**Forum mondial de l'harmonisation des Règlements
concernant les véhicules****187^e session**

Genève, 21-24 juin 2022

**Examen de projets d'amendements à des Règlements ONU existants,
soumis par le GRBP****Proposition de complément 2 à la série 01 d'amendements
au Règlement ONU n° 141 (Systèmes de surveillance
de la pression des pneumatiques)****Communication du Groupe de travail du bruit et des pneumatiques***

« Figure 1
Contrôle du regonflage

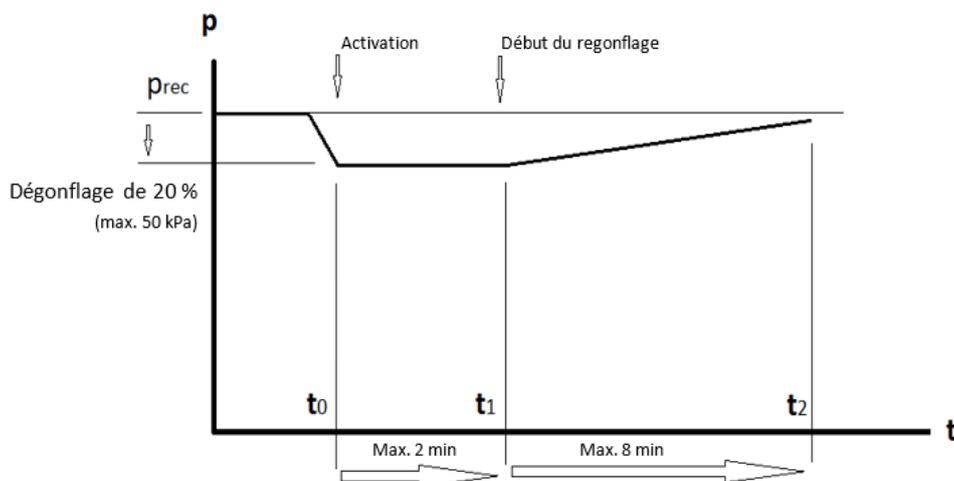
« 2.5.1 Contrôler le regonflage conformément à la figure 1

Vérifier que le TPRS ou le CTIS, s'il est fonctionnel, déclenche le regonflage dans les 2 minutes et que le témoin de sous-gonflage des pneumatiques décrit au paragraphe 5.5 du présent Règlement s'allume après au moins 2 minutes.

Le regonflage doit être achevé dans les 8 minutes suivant le début du processus et le témoin de sous-gonflage des pneumatiques décrit au paragraphe 5.5 du présent Règlement doit s'éteindre dès que le regonflage est terminé.

Après la fin du regonflage, contrôler que la pression des pneumatiques se situe dans une plage de $\pm 5\%$ par rapport à la valeur de pression à froid P_{rec} recommandée par le constructeur. ».

Figure 1, lire :

« Figure 2
Contrôle du témoin de défaut de fonctionnement

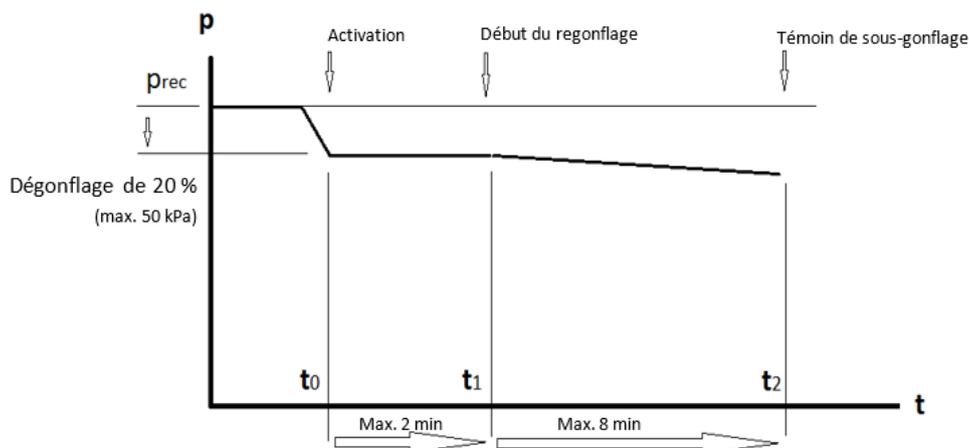
« 2.5.2 Contrôler le regonflage conformément à la figure 2

Vérifier que le TPRS ou le CTIS, s'il est opérationnel, déclenche le regonflage dans les 2 minutes et que le témoin de sous-gonflage des pneumatiques décrit au paragraphe 5.5 du présent Règlement s'allume après au moins 2 minutes.

Le regonflage ne doit pas être achevé dans les 8 minutes suivant le début du processus et le témoin de sous-gonflage des pneumatiques décrit au paragraphe 5.5 du présent Règlement s'allume après au moins 2 minutes de regonflage.

Le débit de dégonflage pendant l'essai doit être plus élevé que le débit de regonflage. ».

Figure 2, lire :

« Figure 1

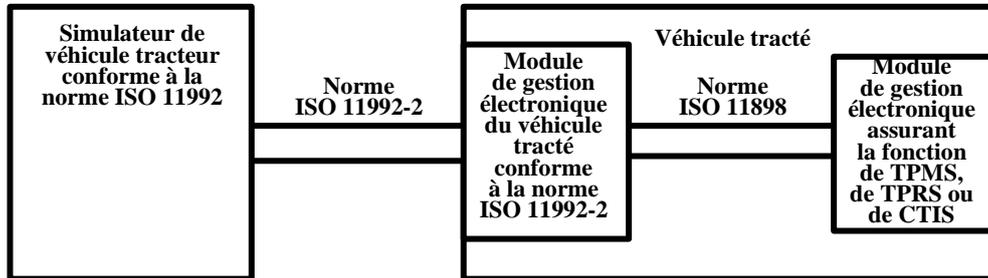
Figure 1, lire :

Configuration du dispositif à l'essai et du simulateur de véhicule dans laquelle la fonction de TPMS, de TPRS ou de CTIS est assurée par un module de gestion électronique connecté au moyen de l'interface ISO 11898-1:2015 et 11898-2:2016

« Figure 2

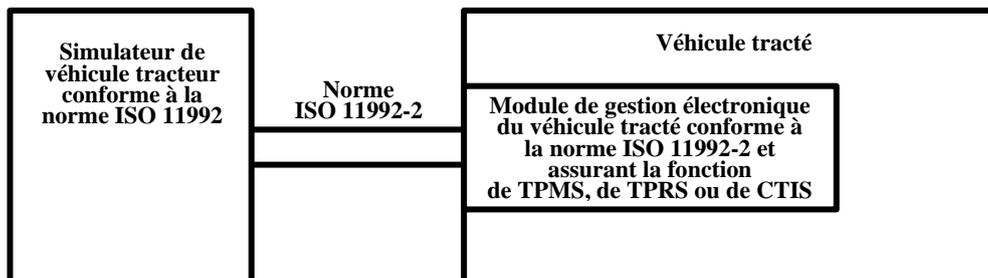
Figure 2, lire :

Configuration du dispositif à l'essai et du simulateur de véhicule dans laquelle la fonction de TPMS, de TPRS ou de CTIS est assurée par un module de gestion électronique connecté au véhicule tracteur
